タッチパネル・システムズ株式会社
〒222-0033
神奈川県横浜市港北区新横浜 1-19-20
SUN HAMADA BLDG.2F
電話:045-478-2161 Fax:045-478-2180
製品企画部

IDS 用コンピューターモジュール製品仕様変更の件

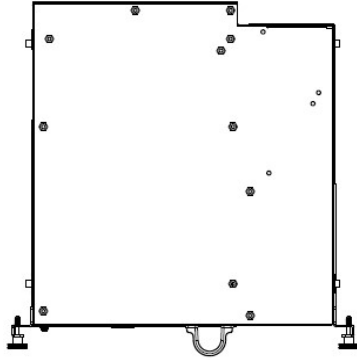
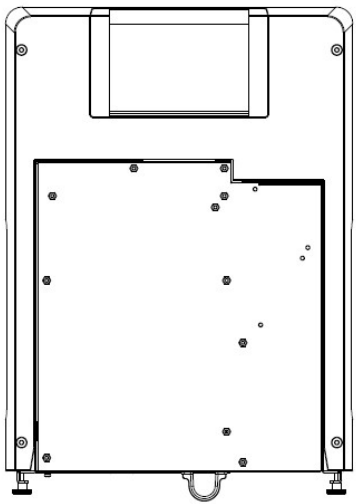
旧仕様(終息製品)	新仕様(後継製品)
IDS02 シリーズ (3202L/4202L/4602L/5502L) と 使用する際の電源キット	E275433 KIT, ECM POWER MODULE IDS02 SERIES を別途購入	同梱のため追加購入不要
IDS01 シリーズ (7001LT/5551L) と使用する際の電源キット	電源キットの購入不要	電源キットを外して使用
OS	Windows7/Windows10	Windows10 のみ

項目	終息機種	後継機種
	ELO-KIT-ECMG2B-i3-W10 ELO-KIT-ECMG2B-i3-W7 ELO-KIT-ECMG2B-i5-W10 ELO-KIT-ECMG2B-i5-W7	ELO-KIT-ECMG3-i3-W10 ELO-KIT-ECMG3-i5-W10
CPU	i3: Intel i3-4130 i5: Intel i5-4590S	i3: Intel i3-6100 i5: Intel i5-6500
チップセット	Intel H81	Intel H110
表示 (ビデオ)	i3: Intel HD4400 i5: Intel HD4600	HD Graphics 530
メインメモリー	i3: DDR3L SO-DIMM, 2GB i5: DDR3L SO-DIMM, 4GB	4 GB DDR4-2400 MHz SO-DIMM
ストレージ	W7: 2.5inch SATA、320GB HDD W10: 2.5inch SATA、128GB SSD	2.5inch SATA、128GB SSD
IO	映像出力 HDMI 1ポート	映像出力 HDMI 1ポート
	映像出力 DisplayPort 1ポート	
	USB ver2.0 タイプ A 2ポート	USB ver2.0 タイプ A 2ポート
	USB ver3.0 タイプ A 2ポート	USB ver3.0 タイプ A 2ポート
	イーサネット (LAN)RJ-45 1ポート	イーサネット (LAN)RJ-45 1ポート
	オーディオ入力 ステレオ MINI JACK 1ポート	オーディオ入力 ステレオ MINI JACK 1ポート
	オーディオ出力 ステレオ MINI JACK 1ポート	オーディオ出力 ステレオ MINI JACK 1ポート
OS	W7: Windows 7 32/64bit W10: Windows 10 IoT 64bit	W10: Windows 10 IoT 64bit
外観	本体 	本体(電源キットを取り付けた状態で出荷) 
	別売電源キット : E275433
